Dodatek č. 8

1. Smluvní strany uzavřely dne 5. 4. 2024 na základě výsledku výběrového řízení veřejné zakázky nazvané „**Novostavba DZR v lokalitě Vrchlabí – stavební práce**“, evidenční číslo veřejné zakázky ve Věstníku veřejných zakázek: Z2023-050632, smlouvu o dílo (tato smlouva dále jako „smlouva o dílo“ nebo „SOD“ či „smlouva“).
2. Z důvodů uvedených v ZL č. 41 – 44, které jsou přílohou tohoto dodatku, dochází ke změně smlouvy o dílo v souladu s § 222 zákona č. 134/2016 Sb., o zadávání veřejných zakázek, v účinném znění (dále jen „zákon“) spočívající ve změně rozsahu díla o příslušné vícepráce.
3. Změny závazku ze smlouvy dle ZL č. 41 – 44 nejsou podstatnými změnami závazku ve smyslu § 222 odst. 4 zákona.

ZMĚNOVÝ LIST				ZL 41	
Sněhové zábrany+zábradlí+branka					
Stavba:		Novostavba DZR v lokalitě Vrchlabí			
Objekt:					
Předkládá:		KAMI PROFIT s.r.o		Datum:	28.1.2026
Odesláno / předáno:		Přílohy / počet listů			
poštou		1) Položkový rozpočet změny	1	listů	
e-mailem	X	2) Projektové podklady		listů, výkresů	
osobně	X	3) Fotodokumentace		listů	
1 Technický popis změny:

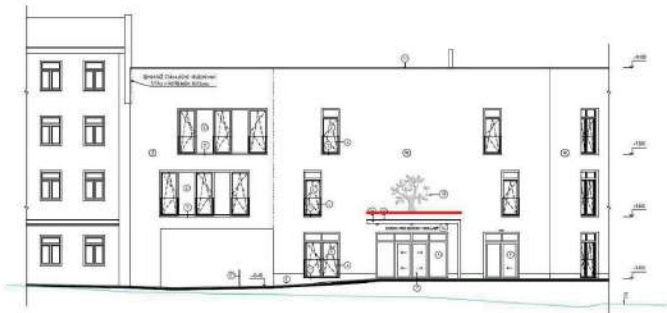
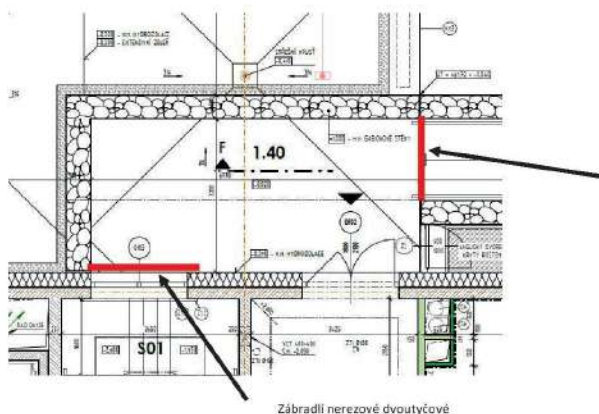
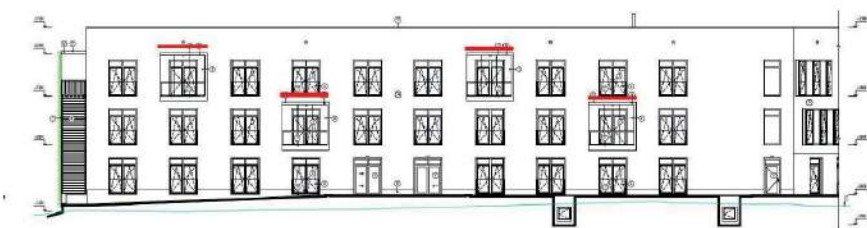
1.1 Popis původního řešení: Původní PD neobsahovala.					
1.2 Popis nového řešení: D+M jednotýčových zábran proti sněhu na 8 střeš šířky 3,3 m, dvě střechy šířka 6,5 a jedna stříška šířky 4m. D+M dvoutýčového zábradlí před okno, materiál nerezová trubka průměr 60 mm, kotvena do zdi se zateplením 300mm. Šířka okna 1974 mm . D+M Branka dvoudílna mezi gabionové koše Materiál nerez, výška branky 1 m, šířka 1710 mm. . Materiál branky rám nere, rozvržení branky podle prvku Z11.					
2 Zdůvodnění změny:					
Úpravy na základě požadavky Investora a Uživatelé.					
3 Vliv na dopracování projektové dokumentace:		ANO (uvést jaký dokument)		X	NE
<zde uvést jaký dokument>					
4 Dopad do smluvních termínů:		ANO (uvést návrh prodloužení lhůty smluvního termínu)		X	NE
5 Číslo odstavce ve smyslu § 222 zákona č. 134/2016 Sb. - Zákona o zadávání veřejných zakázek				odst.	4
6 Náklady:		Cena méněprací (odpočet):	-	0,00 Kč bez DPH

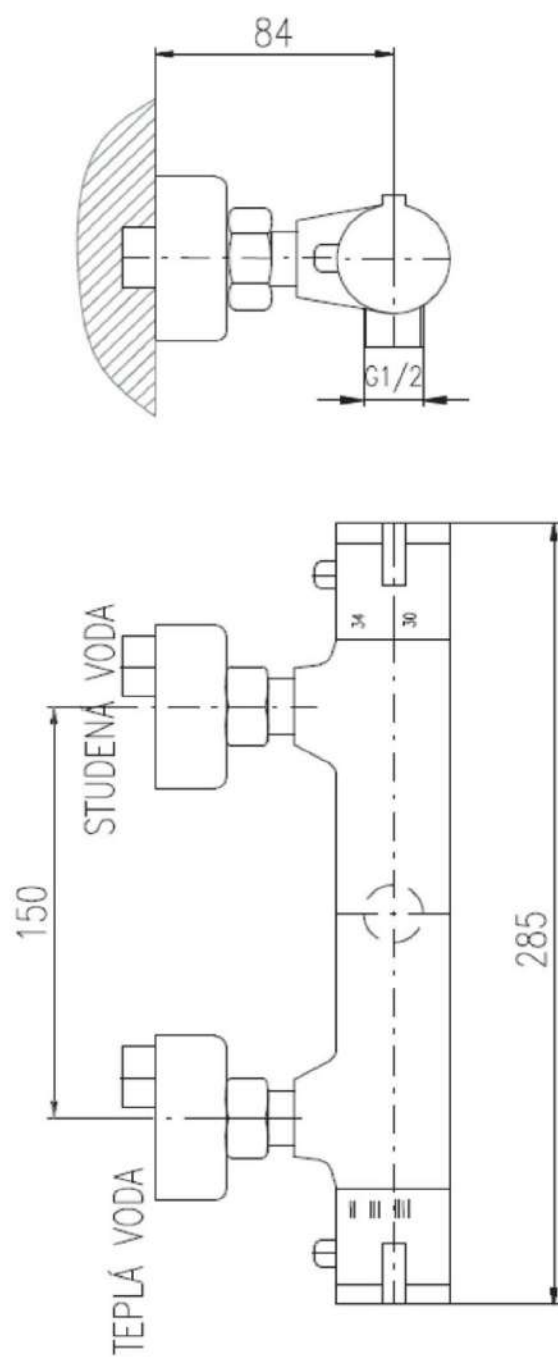
1.1 Popis původního řešení:						
Baterie páková, přičemž páka baterie byla v kolizi s namontovaným madlem ve sprchovém koutě.						
1.2 Popis nového řešení:						
Výměna baterií v clientských pokojích za baterie s bočním ovládáním. Typ S - Line Pro termostatická 150 mm						
2 Zdůvodnění změny:						
3 Vliv na dopracování projektové dokumentace:						
			ANO	X	NE	
			(uvést jaký dokument)			
<zde uvést jaký dokument>						
4 Dopad do smluvních termínů:			ANO	X	NE	
			(uvést návrh prodloužení lhůty smluvního termínu)			
5 Číslo odstavce ve smyslu § 222 zákona č. 134/2016 Sb. - Zákona o zadávání veřejných zakázek					odst.	4
6 Náklady:	Cena méněprací (odpočet):	-	0,00 Kč	bez DPH		
	Cena víceprací (přípočet):	+	129 937,50 Kč	bez DPH		
	Výsledná ceny změny:		129 937,50 Kč	bez DPH		
7 Schválil:						
za zhotovitele:		za TDS:	za AD:	za uživatele:	za objednatele:

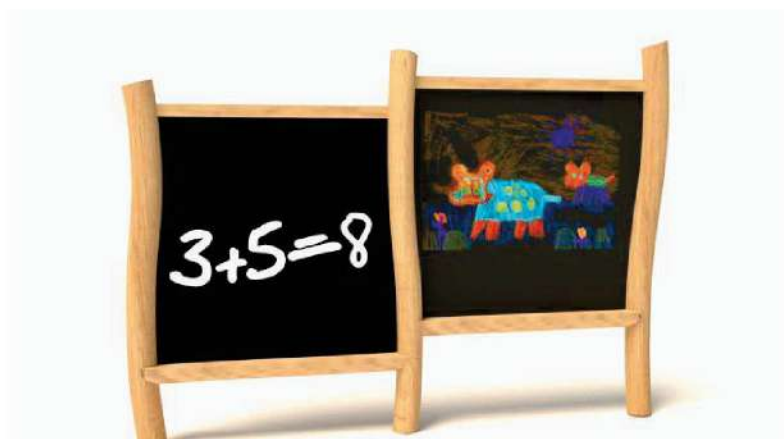
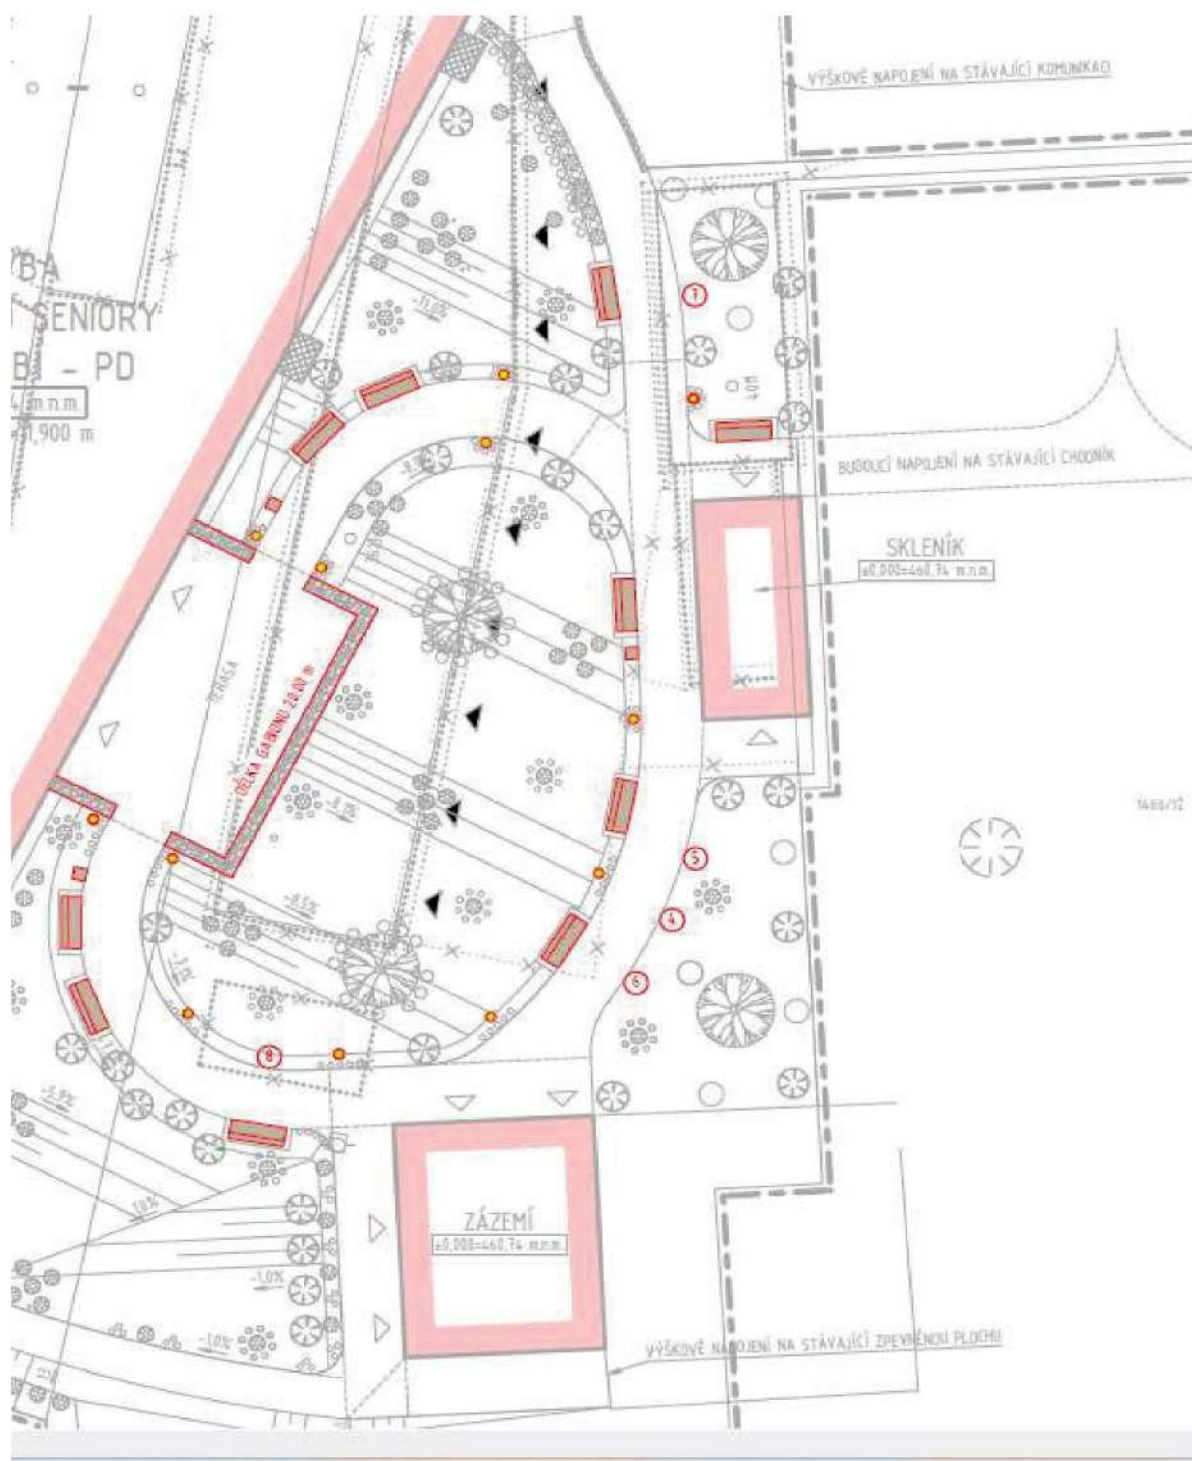
1.1 Popis původního řešení: Podle platné SoD byla na stavbu dodána pouze piškvorková tabule, ostatní prvky nebyly oceňovány.					
1.2 Popis nového řešení: Doplnění dodávky mobiliáře dle požadavků Uživatele (ve výkazu výměr položky pod označením č.4, 6, 7, 8).					
2 Zdůvodnění změny:					
Úpravy na základě požadavků Uživatele.					
3 Vliv na dopracování projektové dokumentace:		ANO (uvést jaký dokument)		X	NE
<zde uvést jaký dokument>					
4 Dopad do smluvních termínů:		ANO (uvést návrh prodloužení lhůty smluvního termínu)		X	NE
5 Číslo odstavce ve smyslu § 222 zákona č. 134/2016 Sb. - Zákona o zadávání veřejných zakázek				odst.	4
6 Náklady:		Cena méněprací (odpočet):	-	0,00 Kč bez DPH	
		Cena víceprací (přípočet):	+	222 673,75 Kč bez DPH	
		Výsledná ceny změny:		222 673,75 Kč bez DPH	
7 Schválil:					
za zhotovitele:		za TDS:		za AD:	
				za uživatele:	
				za objednatele:

Posun příčky v místnosti 0.22

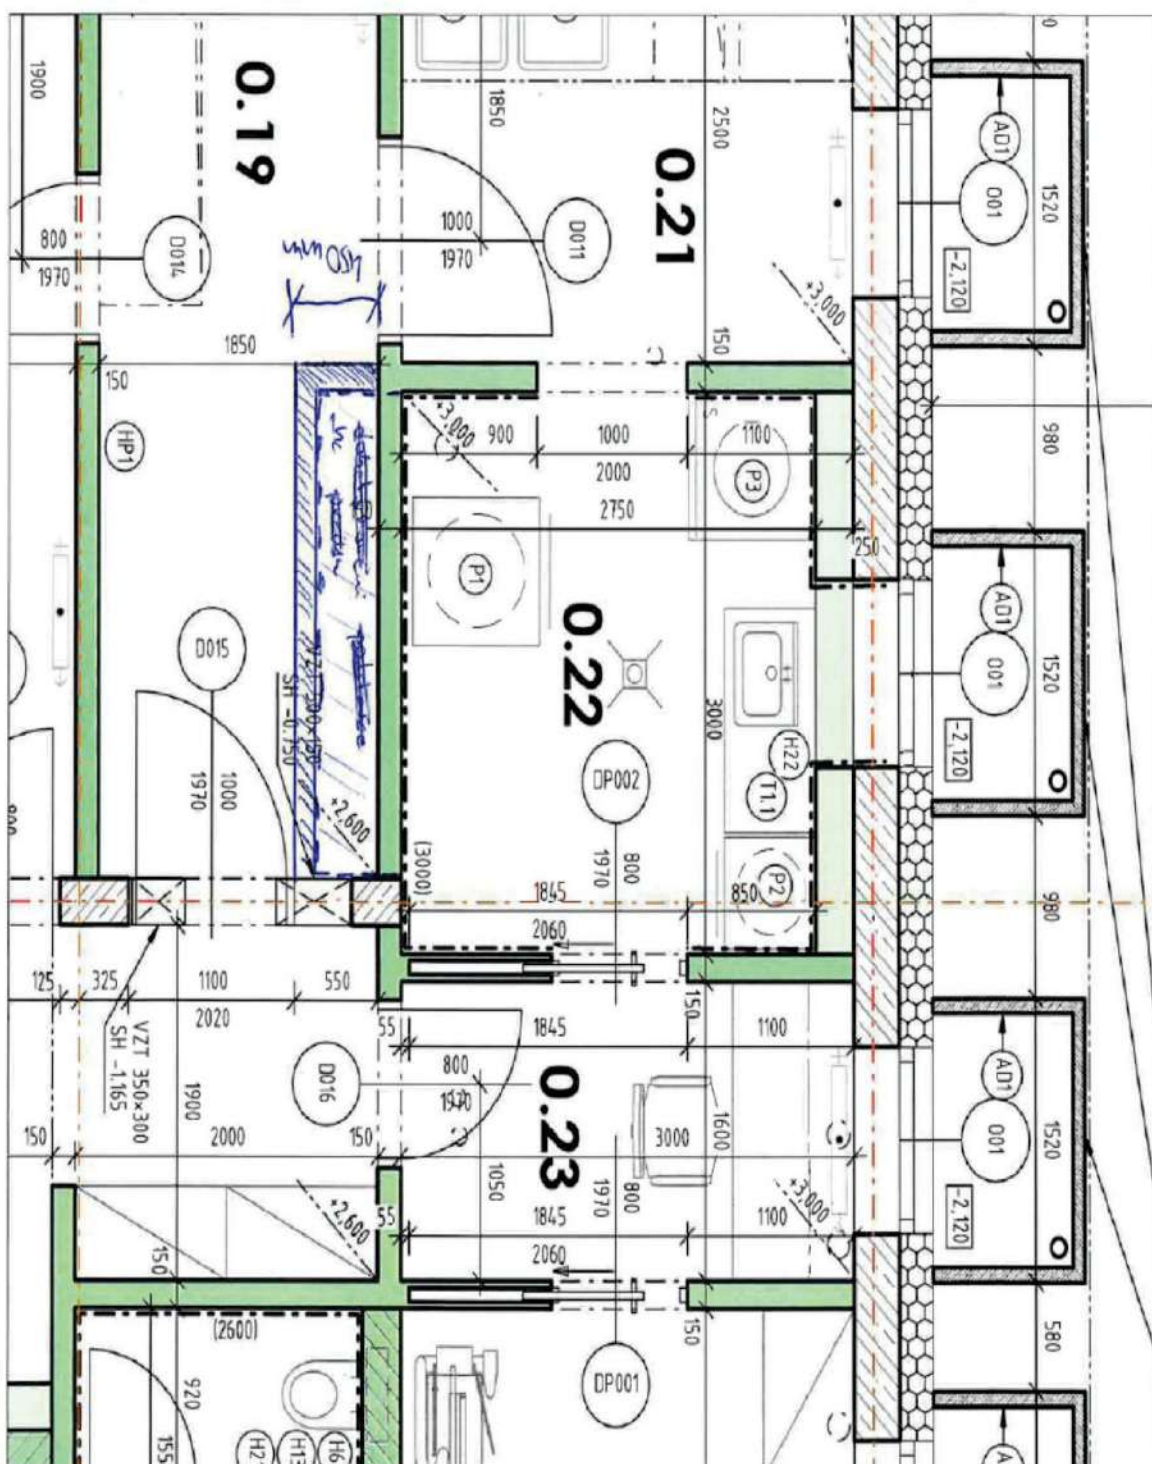
Příčka v místnosti 0.22 zrealizovaná podle PD.

Posun příčky o 450 mm v místnosti 0.22 směrem do místnosti 0.19 včetně povrchových úprav a montáže nové zdravotnické a elektroinstalace.

posun příčky pro zvětšení prostoru pro montáž praček.
